Eelnõu menetlus nr 506134

Kakumäe tagasipöördekoht, arvamuse avaldus

Tallinna Linnaplaneerimise Amet

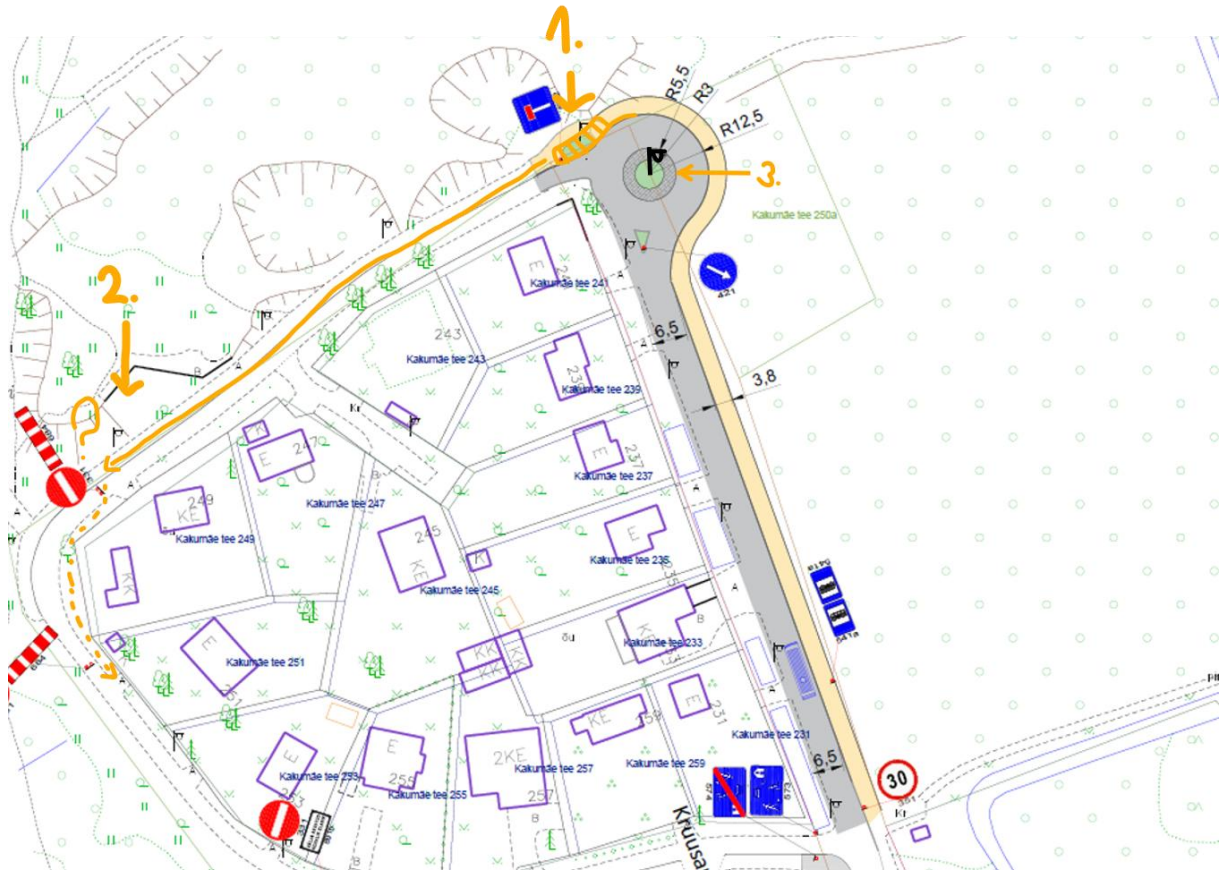
Viitan vastuses ülemisel skeemil asuvatele numbritele.

- 1) Lahendada kergliiklustee sujuvana (punkt nr. 1) (ilma praegusel joonisel oleva jõnksuta) ja kaaluda tänavavalgustuse tõstmist tagasipöördekohta keskele (punkt nr. 3) – praegune elektrilahendus on õhuliin, seega võiks olla võimalik.
- 2) Kergliiklustee säilib uues lahenduses ning suunab kergliiklejaid endiselt ohtlikule teele – kuidas on lahendatud (punkt nr. 2) ratturite ja jalakäijate ohutus? Kas neile säilib läbipääs – nt võimalikult lähedalt Kakumäe tee 249 kinnistule või on kindlaks tehtud, et nendele alal ohtu ei ole ja nende teekond on takistusteta? Ja juhul kui on takistus, siis kaaluda põhjalikult selle lahendust.
